Acuerdo 943 Por el cual se aprueba la incorporación del cambio en los límites de generación y absorción de potencia reactiva de las unidades de la planta de generación San Miguel y las respectivas curvas de carga

943

2 Marzo, 2017

Curva de cargabilidad CH San Miguel

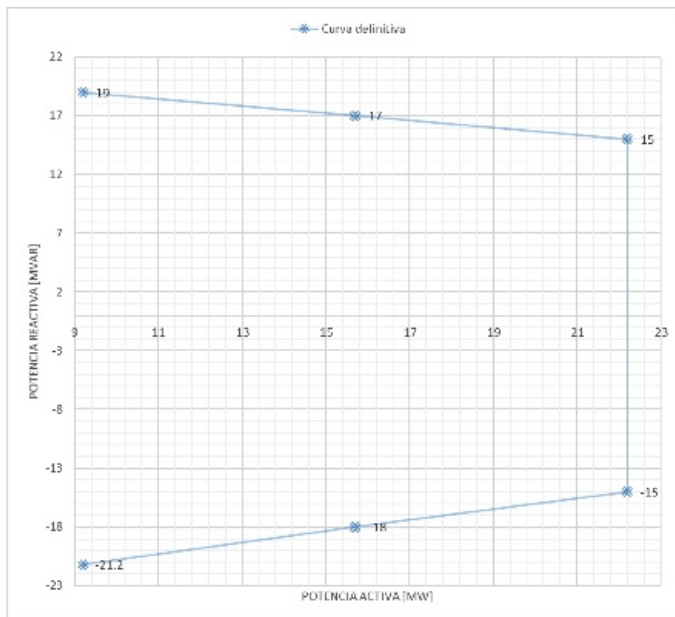
- 1** Aprobar la declaración de una nueva curva operativa de carga de las unidades de la planta de generación San Miguel, en las que se define la capacidad para entrega y absorción de potencia reactiva de la unidad

en función de la potencia activa generada.

**Curva de capacidad definitiva**

P [MW]	Q [MVar]
9.2	-21.2
15.7	-18
22.2	-15
22.2	15
15.7	17
9.2	19
